APERTURA DE BITÁCORA

Obra: Rehabilitación de red para drenaje sanitario en privada guadalupe.

Contrato: DOPS4/FAISMUN/AD26/007

Nota N° 2

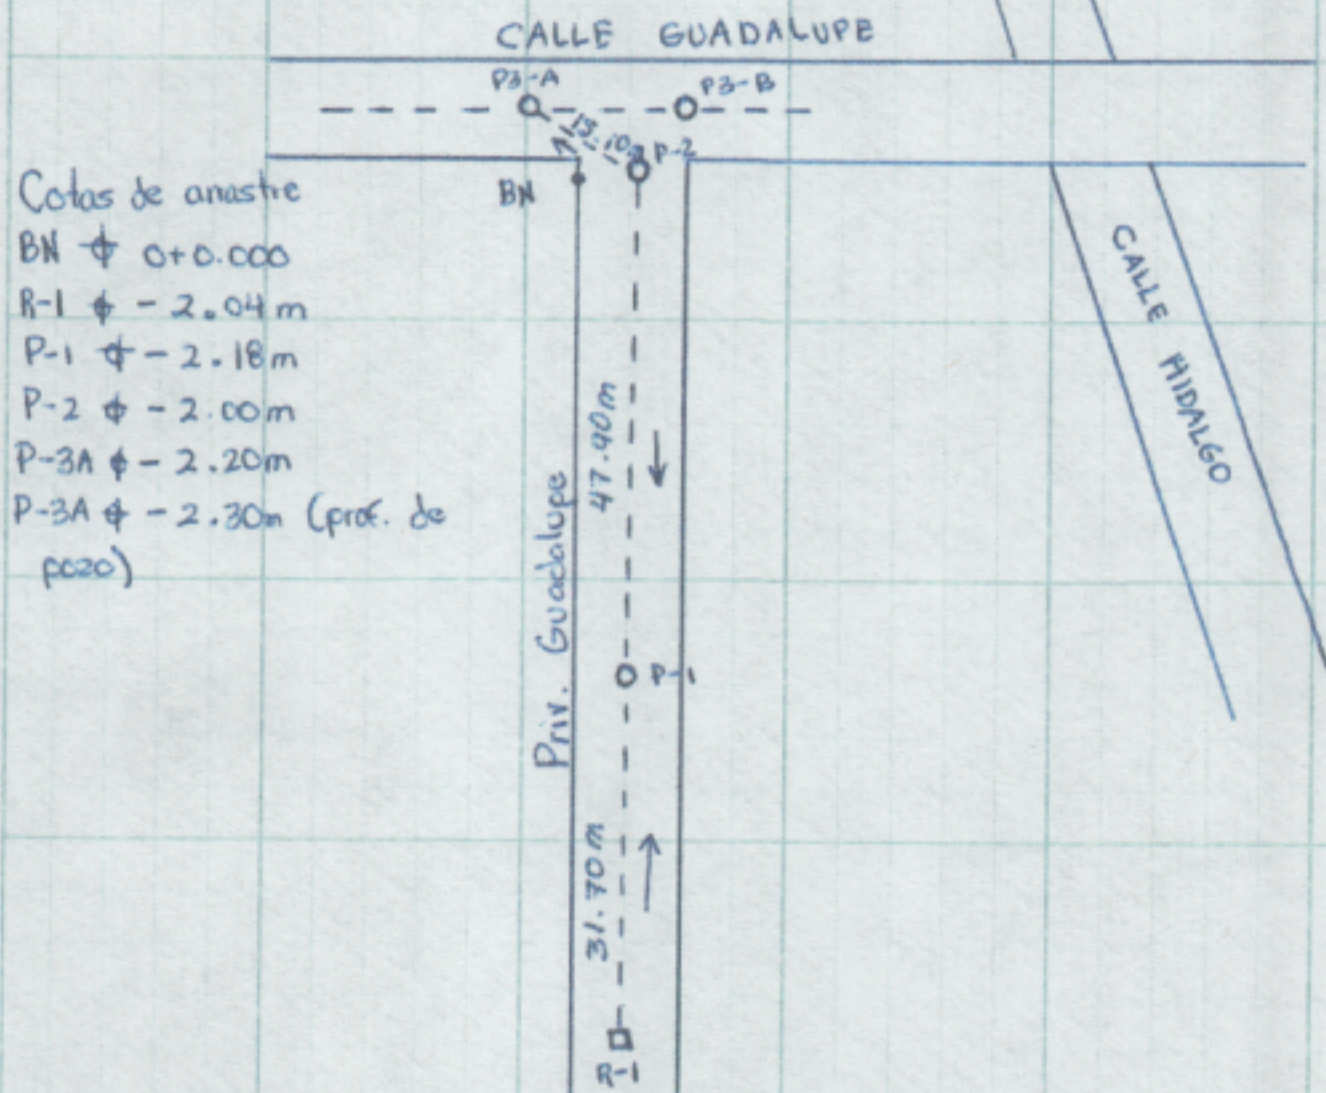
Se obtiene el siguiente levantamiento de niveles de pozos existentes y nivel de anastre de la tubería existente.

De acuerdo a lo descrito en la nota N°2 se informa el mal funcionamiento de la red existente. Las pendientes no cumplen con porcentajes mínimos para el funcionamiento adecuado. Se forma un parte aguas en el pozo denominado P-1. La red trabaja bajo la condición de tubo lleno.

Se le solicita a dirección la autorización para tomar la cota de anastie de R-1 y la cota de anastie de pozo P-3A para lograr una diferencia de altura de 26 cm en el tramo de 99.70 m. con pendiente del 0.27%. Y todos los trabajos extraordinarios que deriven de dicha consideración. De otra manera no se cumplirá con pendiente para el funcionamiento de la Rehabilitación.
